S 34

Traisental Schnellstraße

St. Pölten / Hafing (B 1) -
Knoten St. Pölten / West (A 1) -
Wilhelmsburg Nord (B 20)
Einreichprojekt 2013

Auskunftserteilung gem. §24c Abs.6 UVP-G idgF
Weiterführende Unterlagen

Abbildung 1: Grünbrücke 25 m exkl. Wirtschaftsweg

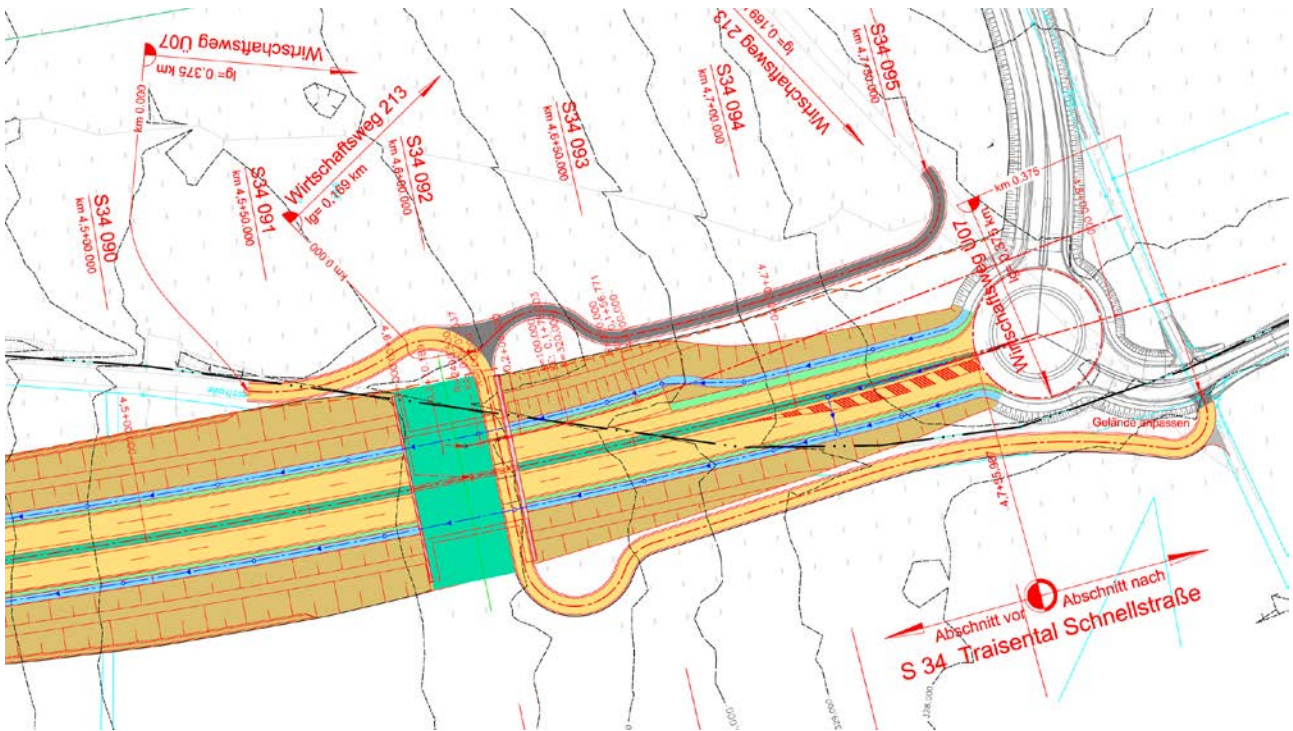
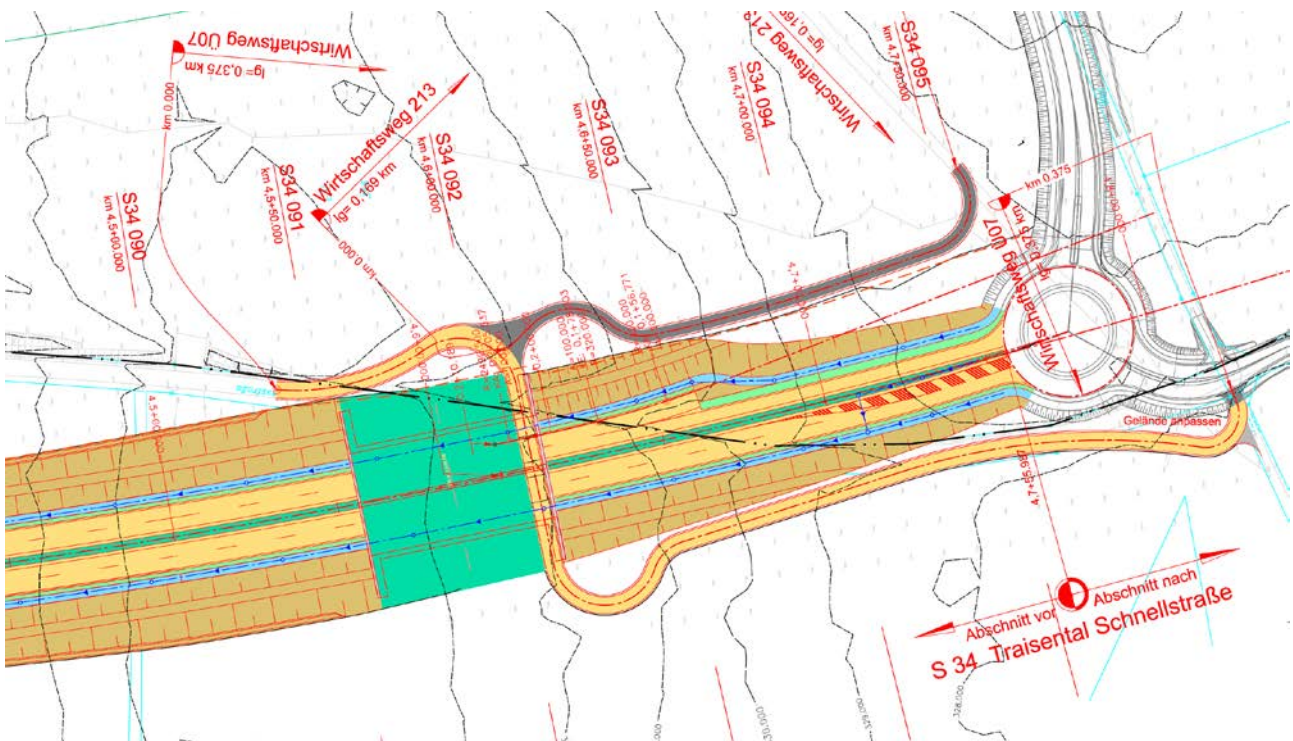
- *Grünbrücke GÜPL: Die Verbreiterung der Grünbrücke (etwa 50 Meter exkl. Wirtschaftsweg) wird als Maßnahme vorgeschlagen werden. Es gilt zu klären, welche Auswirkungen die Verbreiterung dieser Grünbrücke auf andere Fachbereiche hat (z.B. Massen, Verkehr, Immissionen).*

Geändert wird die Brückenbreite der Grünbrücke von 25 m auf 50 m. Die Gesamtbreite der Brücke hat ursprünglich 32,85 m betragen und beträgt nun 57,85 m.

Im Zusammenhang mit dem Gesamtprojekt gesehen stellt sich die Änderung der Grünbrücke wie in den folgenden beiden Abbildungen dar. In der ersten Abbildung ein Planausschnitt des eingereichten Projektes (sh. Abbildung 1: Grünbrücke 25 m exkl. Wirtschaftsweg), folgend ein Planausschnitt mit der verbreiterten Grünbrücke S34.Ü07 (sh. Abbildung 2: Grünbrücke 50 m exkl. Wirtschaftsweg).

Die Verbreiterung der Grünbrücke liegt wie aus die beiden vorgehenden Abbildungen ersichtlich innerhalb der Umhüllenden Bau und Betrieb, da der im eingereichten Projekt erforderliche Einschnitt den gleichen Flächenbedarf ausweist.

Abbildung 12: Schematische Darstellung der Massendisposition S34

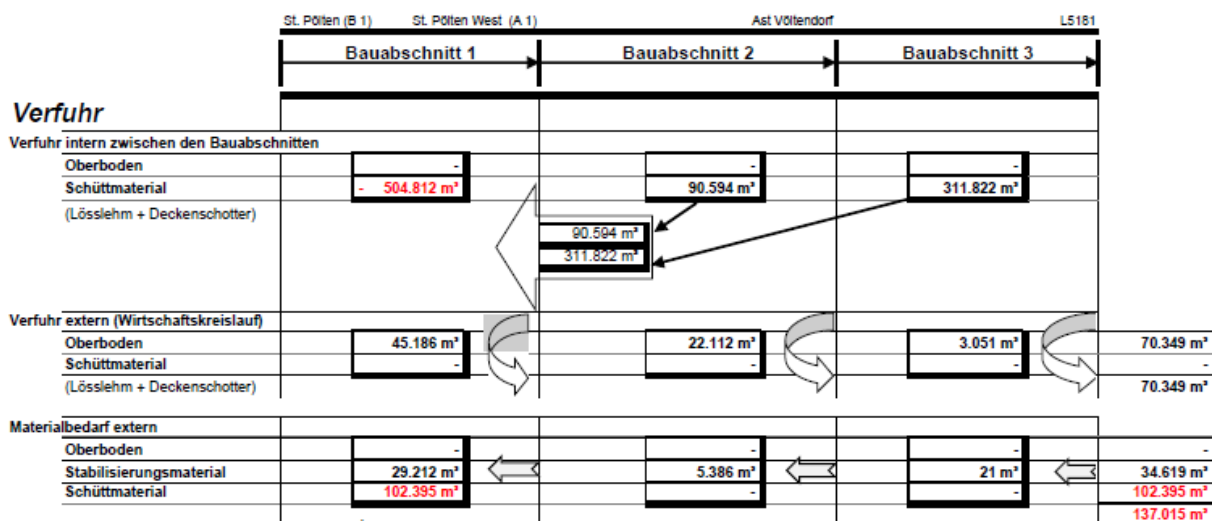
- *Massenverwertung und Massenermittlungskonzept: Die Unstimmigkeiten und Widersprüche in der Massenermittlung und im Massenverwertungskonzept sind aufzuklären und gegebenenfalls richtig zu stellen.*

An den inhaltlichen Aussagen in Einlage 2.1 ändert sich durch die Richtigstellung der Massen nichts.
